PARECER DA COMISSÃO DE AVALIAÇÃO

Estudo de Impacte Ambiental

“Canal secundário do rio Águeda “by-pass” em Águeda”

(AIA 2537)

Anexo:2 Plantas de localização do AHV

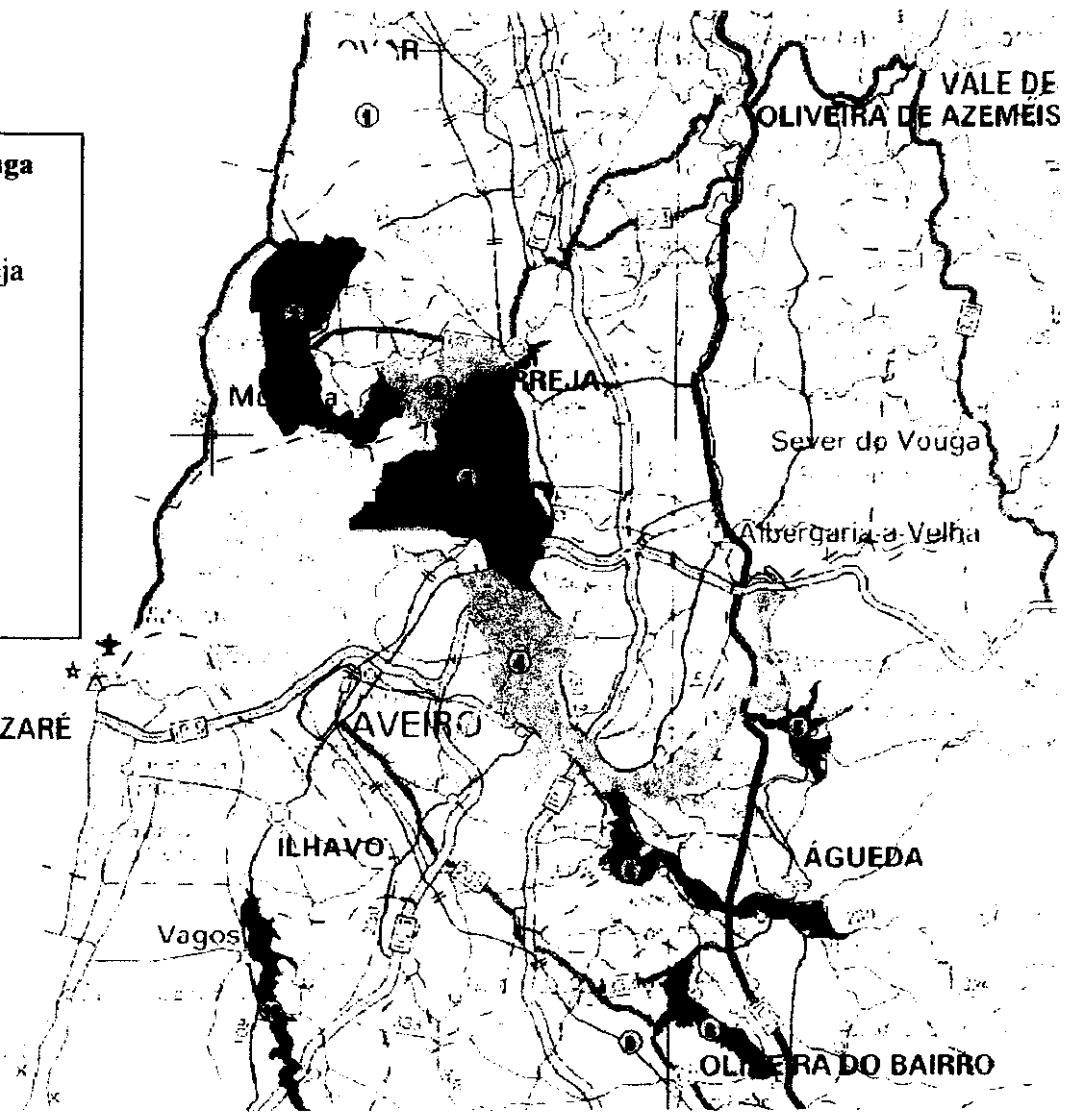
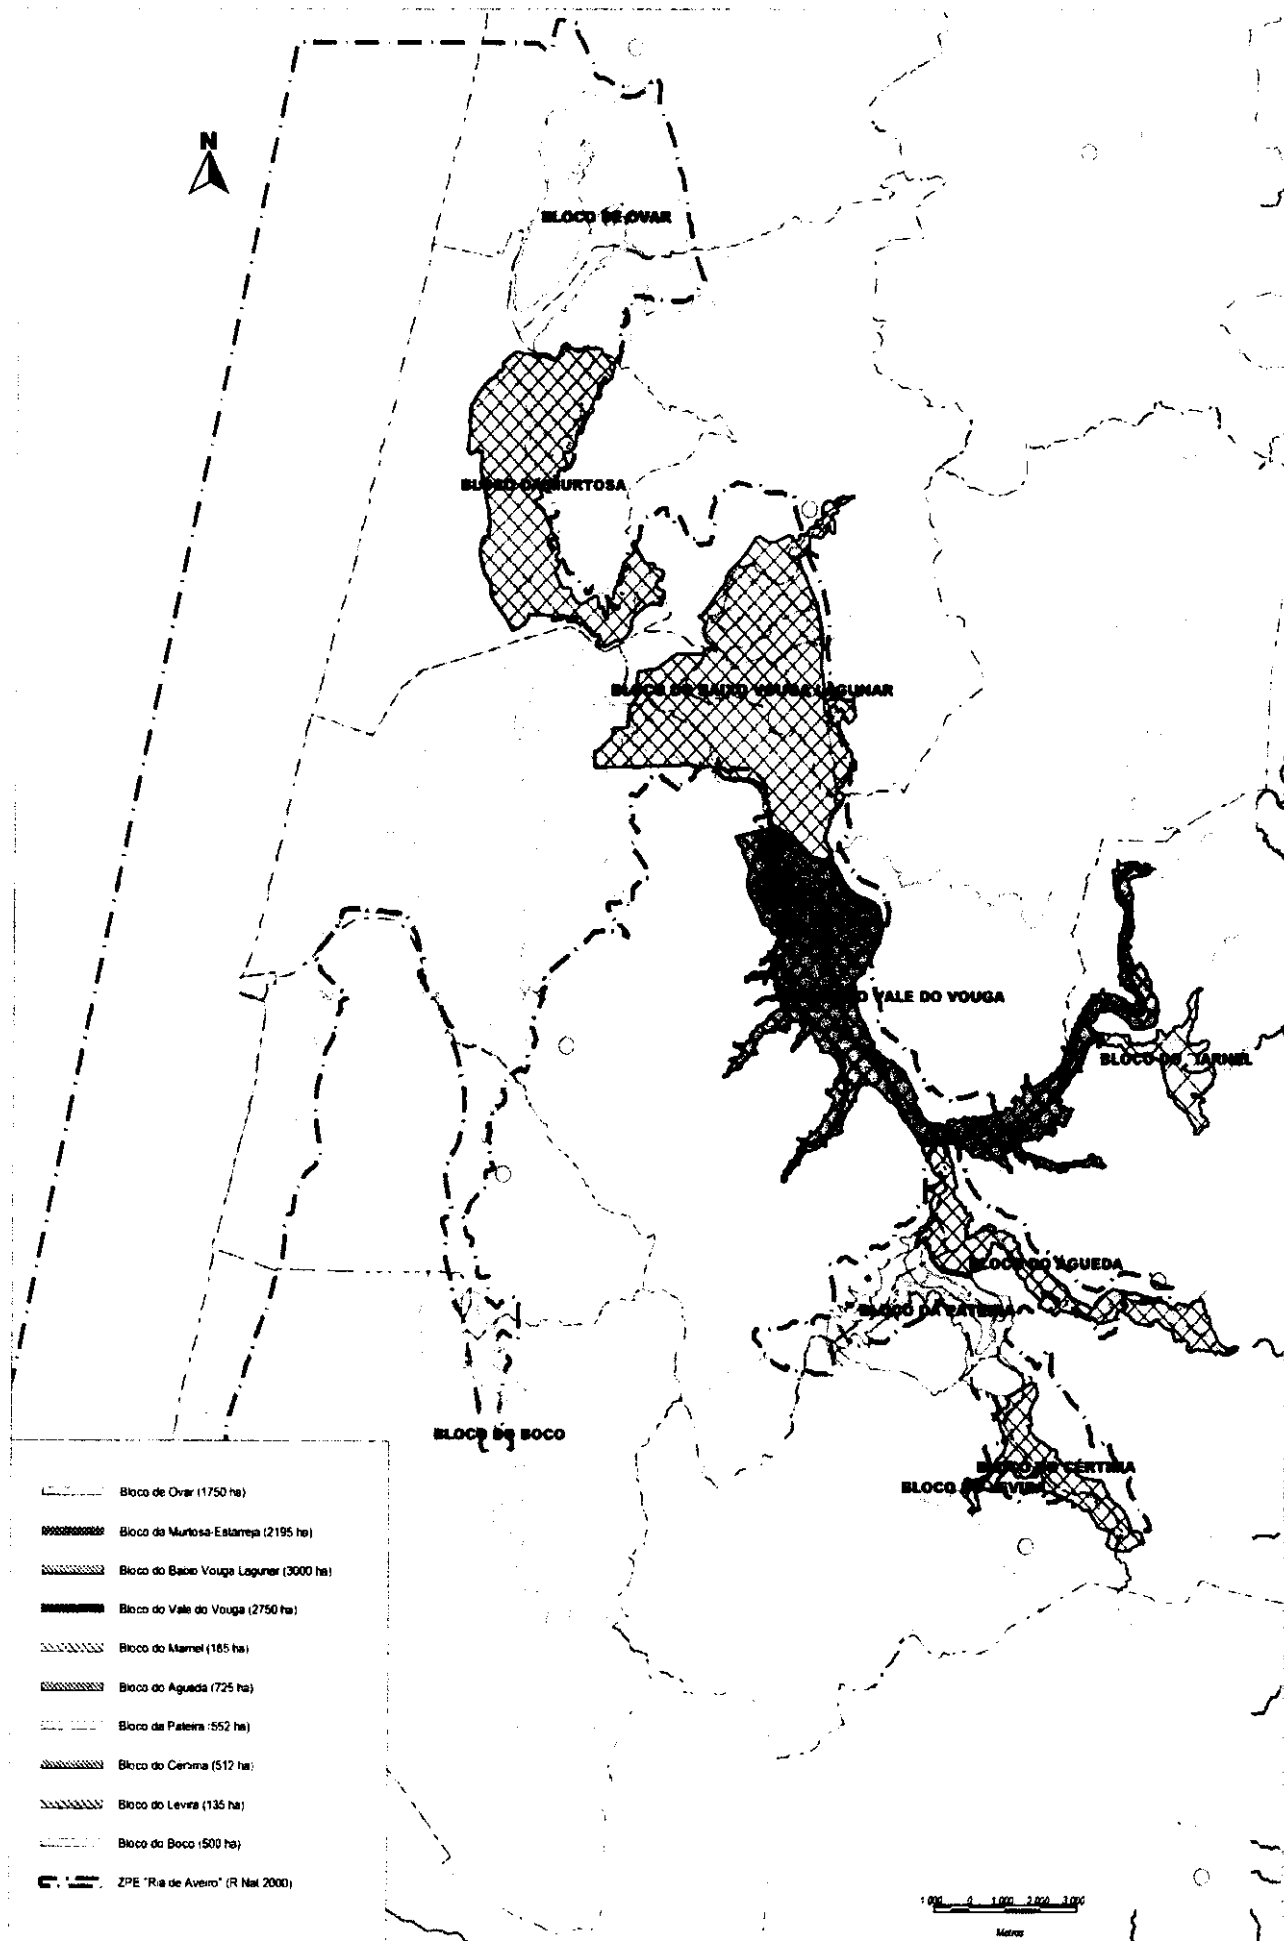
1. Área encravada do Aproveitamento Hidroagrícola do Vouga (AHV) em resultado da implantação do canal:
 - Conforme carta em anexo, a obra cruza a área dominada do AHV, segundo a delimitação inicial (1995). Existindo na área em causa um projecto de emparcelamento mais recente, que detalhou alguns aspectos, iremos tomá-lo como referência nesta abordagem.

- A implantação do canal neste troço irá criar uma área encravada entre o canal, a mancha urbana e o rio, cujo uso agrícola não poderá ficar condicionado; também o acesso às parcelas agrícolas a partir do caminho-dique do rio será seccionado com o novo canal.

- O projecto em análise define de forma pouco clara a implantação de vias de apoio em ambos os lados do canal, com uma largura de 15m.
